Visite de chantier # 4

ARCHITECH DESIGN

CPE L'Enfantillage Coaticook - Nouvelle installation
244, rue St-Marc, Coaticook

Projet numéro 23-06-01(79)

4.16.3 Ménage

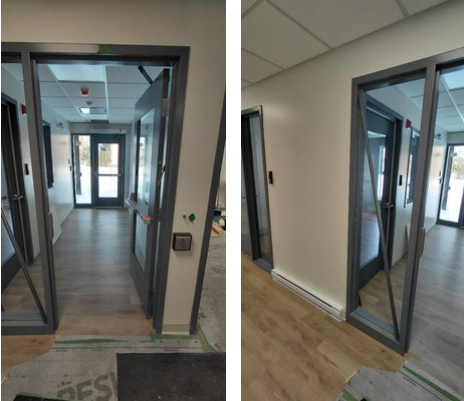
La ménage était en cours lors de la visite

4.16.10 Installation en cours

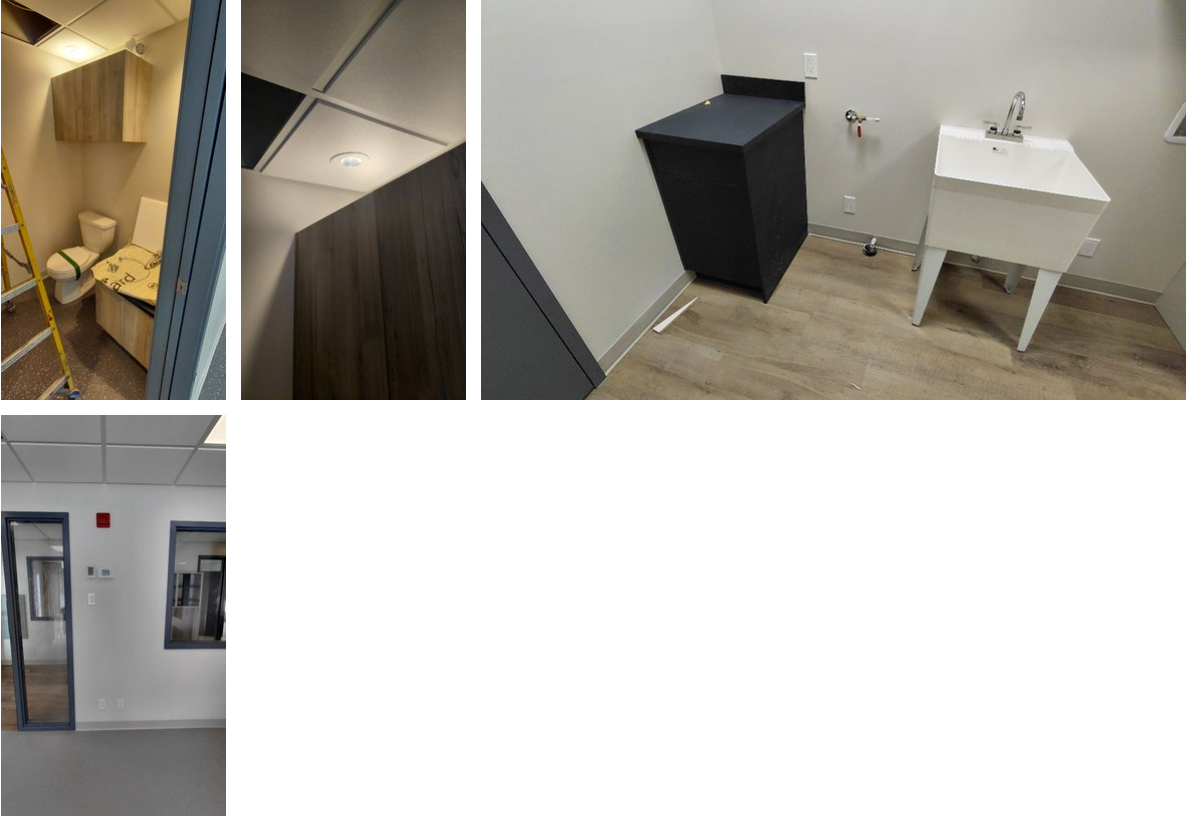
L'installation des items suivants doit être complété

- moustiquaire
- vitrage de porte et de fenêtre d'observation
- plinthe de vinyle
